Änderungen zum Anschluß eines DF9IC 9k6 Modems

Schaltplan

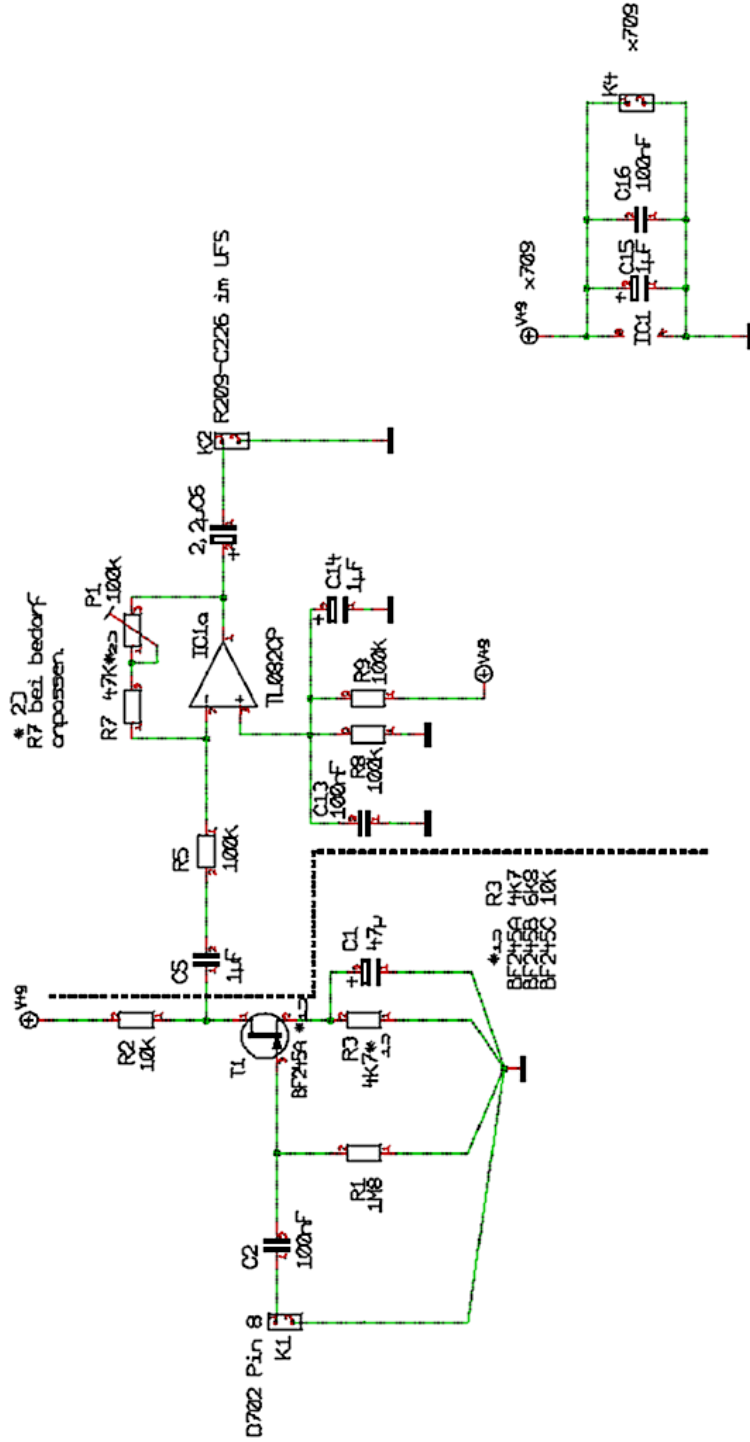
Es wird eine zusätzliche Verstärkerstufe in die 9k6-RX-NF-Leitung geschaltet, dieser Verstärker ist fast identisch mit dem der schon für die Mikrofonverstärkung vorhanden ist. Theoretisch würde er sogar auf die Platine mit drauf passen, aber das hätte den Nachteil das man die 9k6-NF zweimal durch das ganze Funkgerät führen müßte, das ist aber sehr störanfällig und sollte wenn möglich vermieden werden. Da die Schaltung nicht sehr viele Bauteile enthält könnte sie auch auf Lochraster aufgebaut werden. Wer will kann sich aber auch die am Ende folgende Platine ätzen und bestücken und damit die kleine Platine am RX ersetzen.

Wer nur die vorhandene Schaltung erweitern möchte, der braucht nur den Teil ab C 5 aufbauen(rechts der gestrichelten Linie) und in die Leitung von der alten Platine zur viel poligen Leiste Richtung Bedienteil einschleifen.

Mit dem P1 sollte man dann den Pegel auf bestes dekodieren des eigenen Modems einstellen (dabei aber mit einem Oszi darauf achten das die Verstärkerstufe noch nicht in die Begrenzung geht). Die Einstellung ist nicht sehr kritisch. Sollte am Ausgang der neuen Stufe immer noch nicht genug Pegel sein und die Stufe auch noch nicht in die Begrenzung gehen so kann man R 7 noch mal versuchsweise gegen 100K ersetzen.
